Onderwerp: plannen fiets sluis Helper Westsingel ter hoogte van het KET

We zijn samen met SO bezig met een ontwerp voor de straten in Helpman noord.

Een deel daarvan betreft het maken van een fietssluis in de Helper west singel:

Helperwestsingel

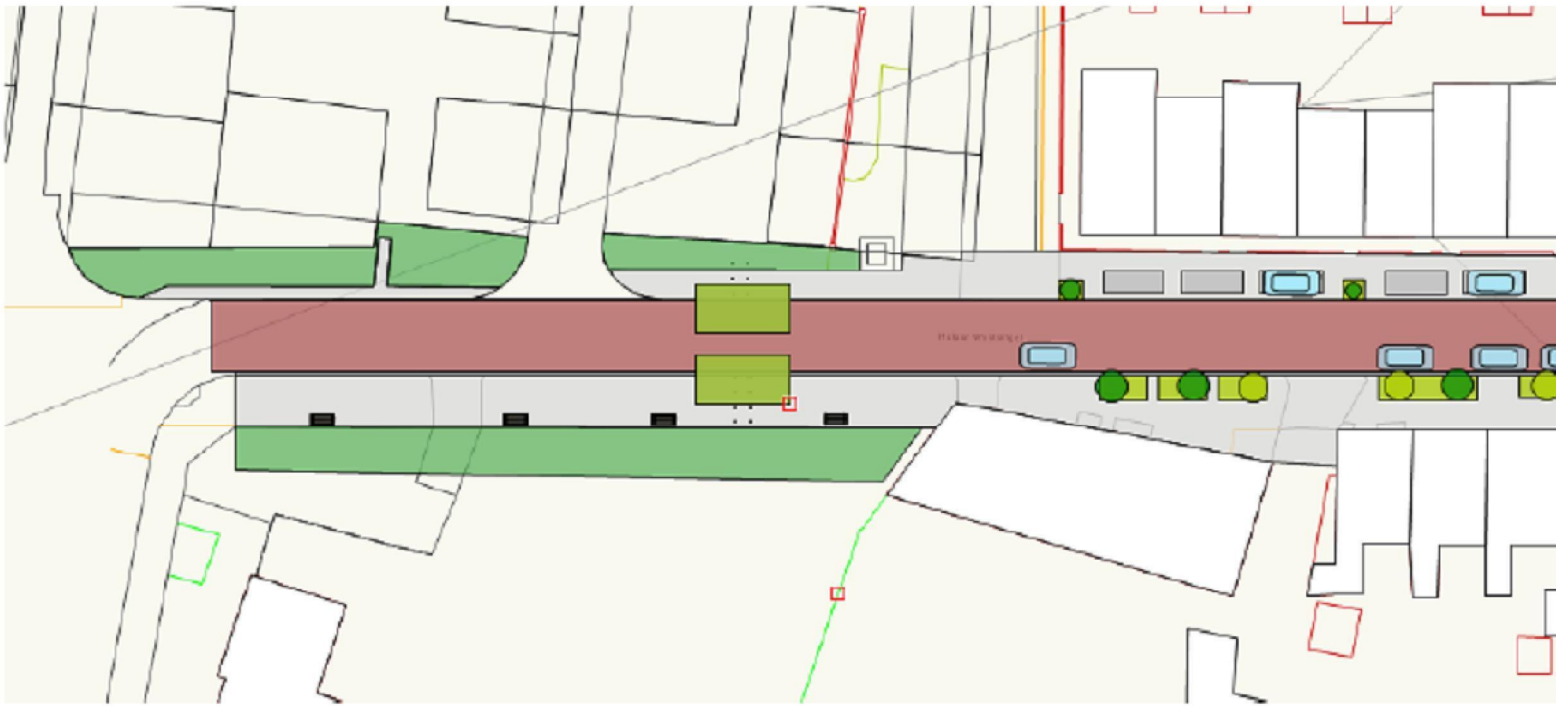
Het achteruitrijden doen wij niet meer in verband met de veiligheid.
Indien er dus een fietssluis komt moeten wij 2x achteruit naar de beide locaties.
Ik zou er wel met je heen willen om aldaar de situatie te bekijken maar ben er eerst op 18 november weer.

Ik denk dat jullie even samen moeten uitmaken hoe deze fietssluis moet worden ingericht. Ik denk zelf aan een soort bussluis, waar ook vrachtauto's kunnen passeren. De OC moet blijven staan, er zijn geen opties om te verplaatsen. En de inzamelauto rijdt in beginsel niet meer achteruit ivm veiligheid.

Wij rijden hier inderdaad wel langs met de ondergrondse inzamelauto's.

Hoe breed wordt de fietssluis dan? Kunnen wij hier dan nog doorheen?

Is dit in verband met de route van de vuilnisauto en de container alhier mogelijk?

Bedankt voor je reactie. Misschien kunnen we het eerst via de mail af.
We hebben naar de mogelijkheden van een bus-sluis gekeken om de auto's te kunnen keren maar het sluis-gat is niet veilig voor de fietsers om langs te fietsen.
Ik begrijp dat jullie niet meer achteruit willen rijden ivm met de veiligheid.
Is het wel mogelijk dat jullie keren? Zie rode pen op het kaartje.
Het keren zou dan in een rustig doodlopend parkeerstraatje plaatsvinden. (zie foto) De lantaarnpaal en het verkeersbord zetten we dan op een andere plek neer.
